Observaciones Técnicas y Solicitudes de Modificación al Anteproyecto del Plan Regulador Comunal de El Tabo

Borde costero · Santuario de la Naturaleza Dunas de La Chépica – Gota de Leche
Biodiversidad Amenazada · Riesgo Costero · Marco Jurídico

Elaborado por: **Fundación Territorio Costero & Ojo con las Playeras**
Con apoyo jurídico y cartográfico especializado
Proceso de Consulta Pública — Plazo hasta el 6 de junio de 2026

Figura 1. Ubicación de las vialidades propuestas por el Anteproyecto PRC 2026 en relación con el SN Dunas de La Chépica – Gota de Leche (área verde). Líneas de colores = tipos de vía propuestas.

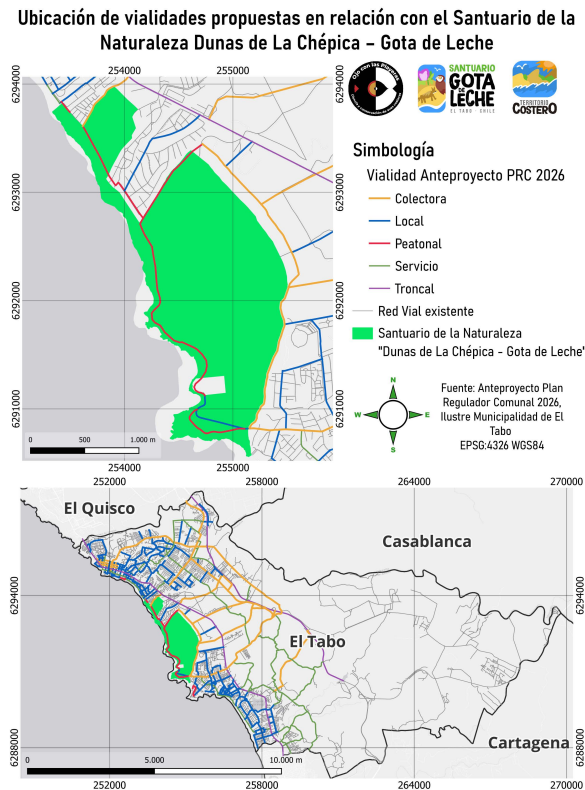
El problema central: el Anteproyecto propone abrir o consolidar **9 vialidades peatonales, locales y colectoras** dentro o en los bordes inmediatos del **Santuario de la Naturaleza Dunas de La Chépica – Gota de Leche (SN)**, declarado área protegida en 2024 mediante Decreto Supremo N°36 del MMA.

El informe identifica 9 trazados cuya **eliminación, modificación o justificación técnica se solicita**. Algunos atraviesan el interior del Santuario; otros actúan en su borde inmediato. Ninguno define materialidad, control de accesos ni medidas de mitigación ambiental.

Solicitudes de ELIMINACIÓN (V3, V4, V6, V7, V9): trazados al interior del SN o con impactos directos sobre hábitats críticos, sin posibilidad de mitigación efectiva.

Solicitudes de MODIFICACIÓN (V1, V2, V5, V8): trazados de borde o local que pueden rediseñarse fuera del área protegida o condicionarse mediante normas restrictivas específicas.

Figura 3. Nidos de Pilpilén común y Chorlo nevado (puntos azules) registrados desde 2023 en 6 zonas de monitoreo. La línea roja punteada = apertura peatonal V3 "Avda. del Mar" propuesta en el Anteproyecto. La superposición es directa.

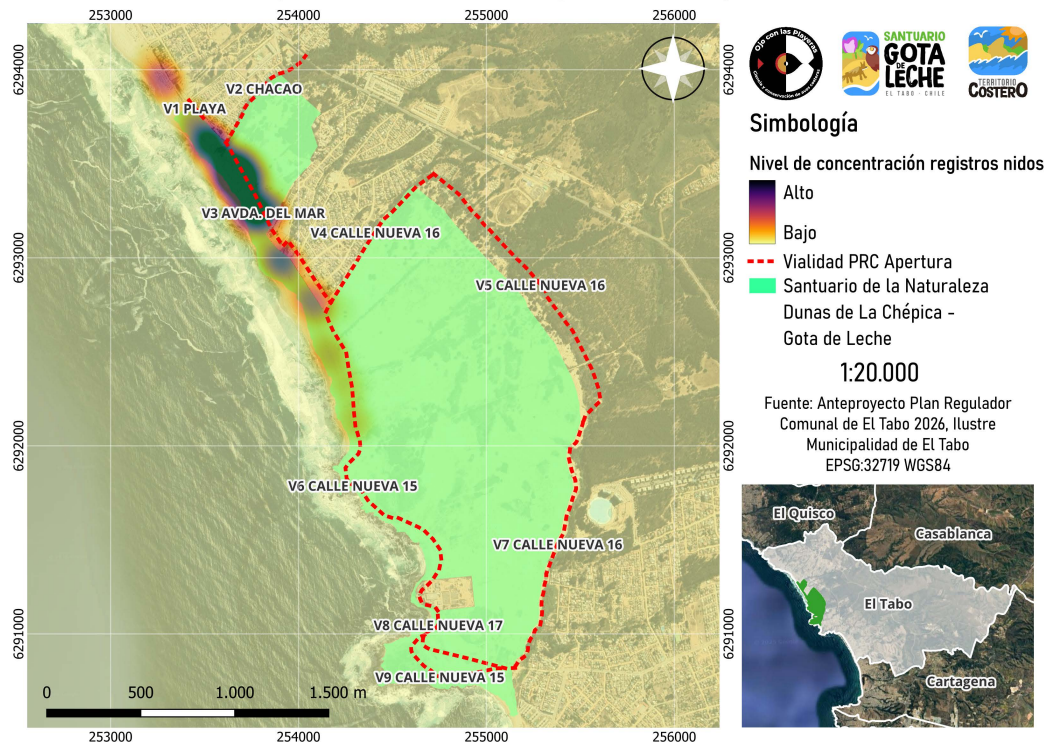
- **55 nidos y ~40 parejas** de Pilpilén común registrados entre oct-2025 y abr-2026 en 6 zonas de monitoreo.
- **23 nidos de Chorlo nevado** (Vulnerable) en la temporada 2025-2026, preferentemente en el borde costero.
- El **menor ingreso de personas** dentro del SN se correlaciona con **mayor éxito reproductivo**.
- En diciembre 2025 se encontraron **4 polluelos de Pilpilén atropellados** por vehículos en la Zona 3.
- La vialidad **V3 "Avda. del Mar"** superpone directamente su trazado con los sitios de nidificación documentados.

Figura 20. Superposición de Hierba de El Tabo (verde), nidos de aves playeras (azul) y la apertura de vialidad propuesta por el anteproyecto del PRC (rojo).

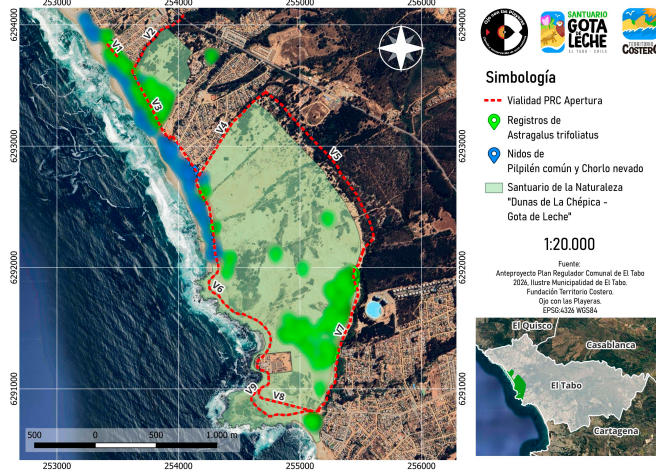
La Fundación Territorio Costero documentó **897 individuos georreferenciados en terreno** más 72 observaciones en iNaturalist (969 registros totales). Varios de estos registros se superponen con los trazados V3 y V6. La especie requiere dunas abiertas, arenosas e iluminadas: exactamente lo que destruye una vialidad.

Mencionar que V3 y V6 superponen registros georreferenciados de *Astragalus trifolius* (CR) y sitios de nidificación de Pilpilén común (NT) y Chorlo nevado (VU), contraviniendo el deber de protección de la biodiversidad de la Ley N°19.300 y la Ley SBAP.

Figura 21. Superposición de zona de valor arqueológico con la apertura de vialidad propuesta por el anteproyecto del PRC (blanco)

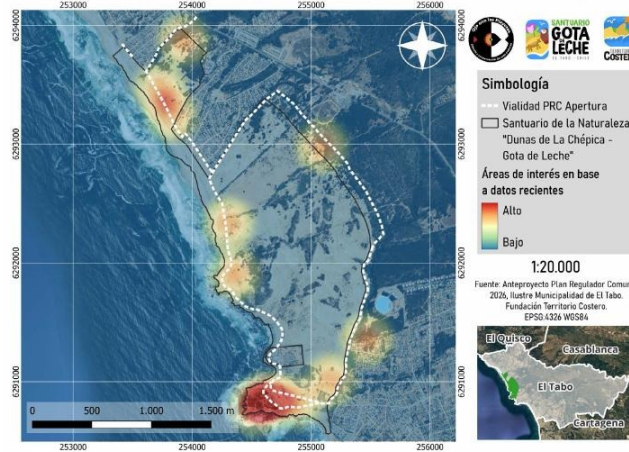
El informe arqueológico remitido al CMN documentó **11 hallazgos patrimoniales** dentro del polígono del SN: 9 conchales prehispánicos (culturas Llolleo y Aconcagua), una piedra tacita y un entierro prehispánico. Las vialidades **V8 y V9 cruzan directamente estas zonas**. En sistemas dunares, los sitios arqueológicos pueden estar dispersos y cubiertos por arena: el daño no requiere excavar, basta con pisotear o compactar.

Exigir que V8 y V9 sean eliminadas por superponerse con sitios arqueológicos documentados por el CMN (conchales, entierros prehispánicos), en violación de la Ley N°17.288.

Figura 5. Riesgos asociados al área del SN: inundación, tsunami y erosión costera, junto con las aperturas viales propuestas (rojo). Las vías se proyectan sobre zonas de riesgo activo.

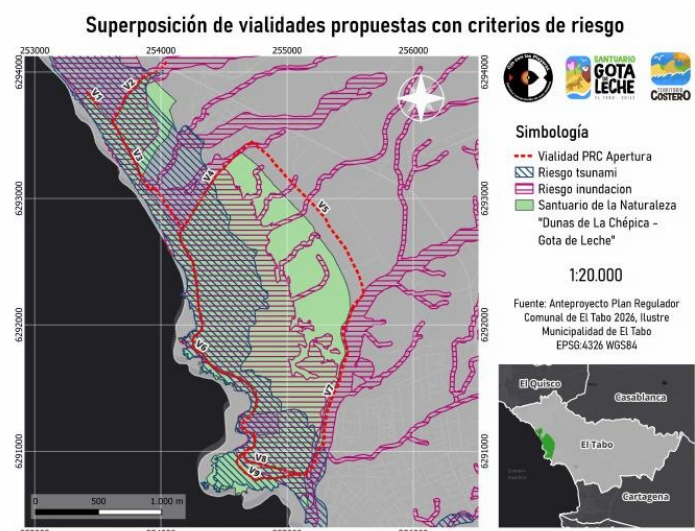
El sistema dunar actúa como **barrera natural** frente a tormentas, marejadas y tsunamis. La playa de El Tabo ya presenta una tasa de erosión de **-2,51 m/año** (dato 2024). Estudios proyectan un retroceso de **28 metros hacia 2045** (53% del ancho actual). Construir infraestructura rígida en este contexto aceleraría la erosión y reduciría la resiliencia natural del litoral.

Indicar que las dunas costeras son zonas de riesgo según el Art. 2.1.17 de la OGUC. La tasa de erosión en El Tabo es de -2,51 m/año (2024). El PRC no puede urbanizar zonas de riesgo sin estudios específicos.
